8314

Due to the discontinuation of an electronic component the fan electronics had to be slightly adapted. Therefore specification figures changed.

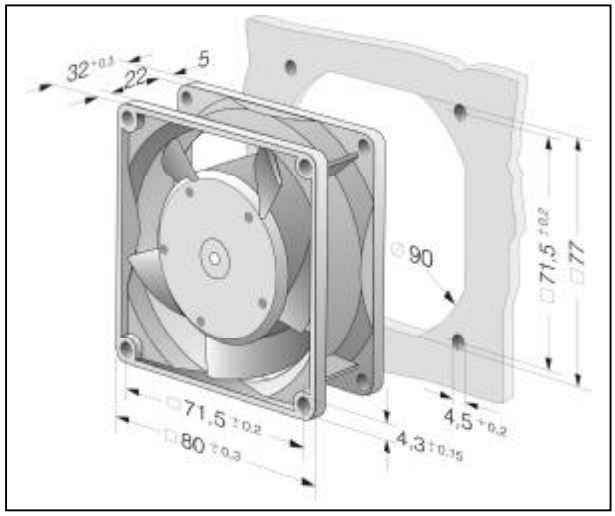
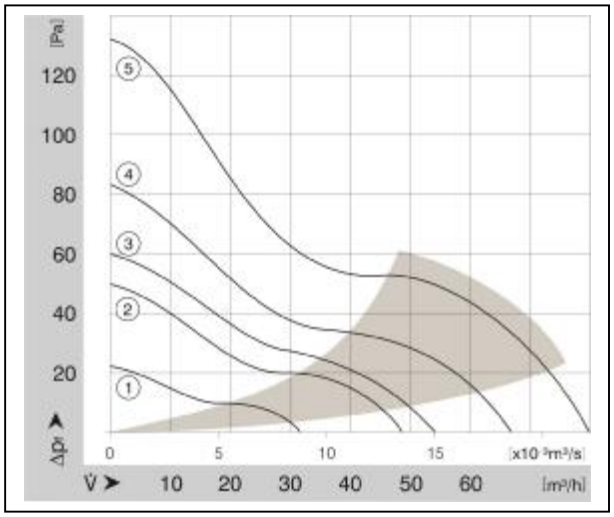
Technische Daten	**Werte bisher Ist/** Current design	**Werte neu /** Adapted Design
Nennspannung / Nominal Voltage	24 Vdc	24 Vdc
Spannungsbereich / Voltage Range	12 ... 28 Vdc	12 ... 31,5Vdc
Min. Einschaltspannungsanstieg um einen verzögerten Anlauf zu verhindern / required characteristic of the switch-on voltage rise in order to avoid a delayed start up of the fan		100 V/s
Nenndrehzahl / Nominal Speed	3220 rpm	3300 rpm
Volumenstrom / Air Flow m³/h	54	54
Sollwerteingang / Speed Control Input	Kein / no	Kein / no
Signalausgang / Signal Output	Kein / no	Kein / no
Anlaufstrom / Start-up Current	305 mA	300 mA
Leistungsaufnahme / Power Consumption	2,8 W	2,7 W
Geräusch / Noise (Schalldruck / Sound Pressure)	36 dB(A)	36 dB(A)
Schalleistung / Sound Power	5,2 Bel	5,2 Bel
Zulässige Umgebungstemperatur / Temperature Range	-20°C ... +75°C	-20°C ... +75°C
Lebensdauererwartung / Life expectancy L10 @ 40°C	70000	70000

Lebensdauererwartung / Life expectancy L10 @ max. Temp.	30000	30000
Lagersystem / Bearing System	Kugellager / Ball bearing	Kugellager / Ball bearing
Masse / Mass	0,17 kg	0,17 kg
Besonderheiten / Specials	9294303004	9294303004

Identische Abmessungen

Identische Luftleistungswerte
